よくわかる！第２類消防設備士試験　正誤表

本書の掲載内容に下記の誤りがございました。
ここに訂正させていただきますとともに深くお詫び申し上げます。

P279　製図７　問３の解答

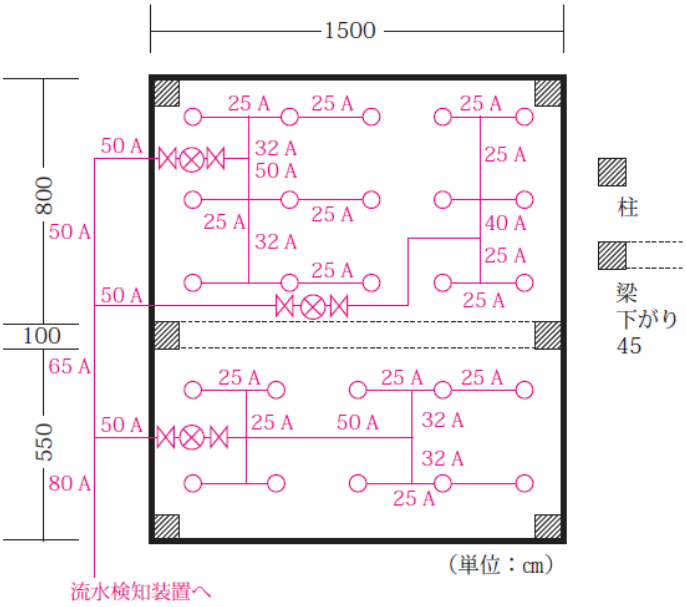
※ 一斉開放弁の二次側配管の枝管に取り付けるヘッド数は、原則として２個以内ですので、図を下記のように訂正いたします。

P300　製図１の問題

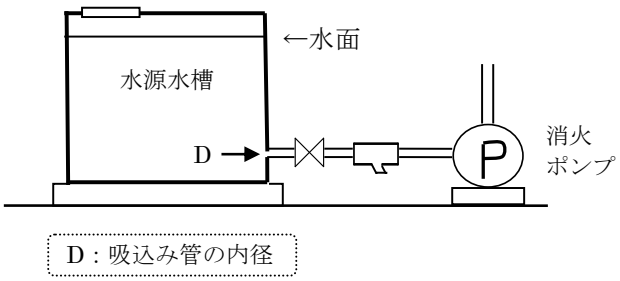
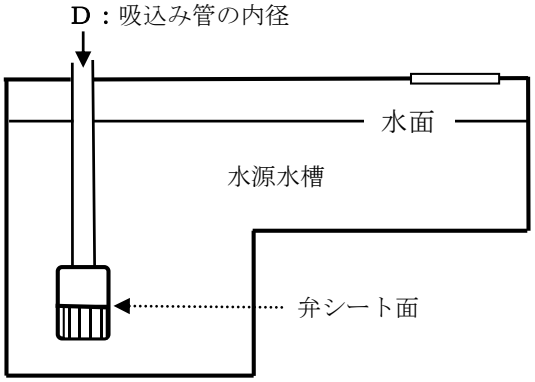
※ 第２類 泡消火設備の水源は，他の給水設備とは共用できないため，このままの問題では誤解を生じるおそれがあるため，問題，解答を下記のように変更いたします。

製図１　下図は泡消火設備の水源水槽である。　水源の有効水量とする部分を，それぞれの図に記入しなさい。

ただし，画像は設問と直接係わりのない部分は省略している。

P307　製図１の解答

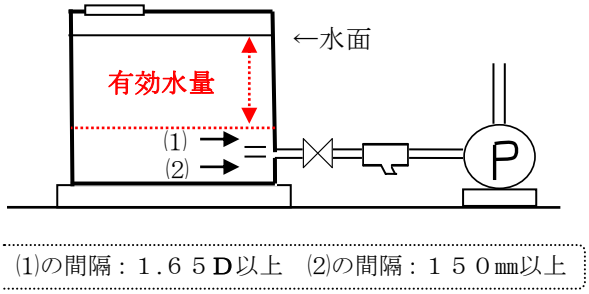
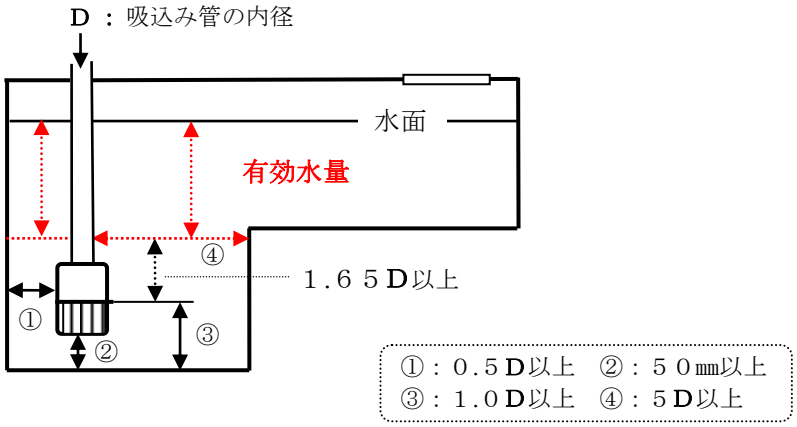
頁	箇所	誤	正
66	問題 34 解説 最下行	アーク溶接は融接の一種です。	スポット溶接は圧接の一種です。
77	問題５ 解答	解答　(3)	解答　(2)
117	①の図	次ページに記載の P307 製図１の解答図の①の図と差し替えます	
254	鑑別５　[1]	・100mL の目盛付シリンダ	・1000mL の目盛付シリンダ
261	鑑別 13 設問の 5 行目に追記します	**また，防護区画の開口部には，自動閉鎖装置が設けられているものとする。**	
306	鑑別２　A：	泡試料コレクタ台 ･･･　泡試料コレクタを載せる台	泡試料コンテナ台 ･･･　泡試料コンテナを載せる台
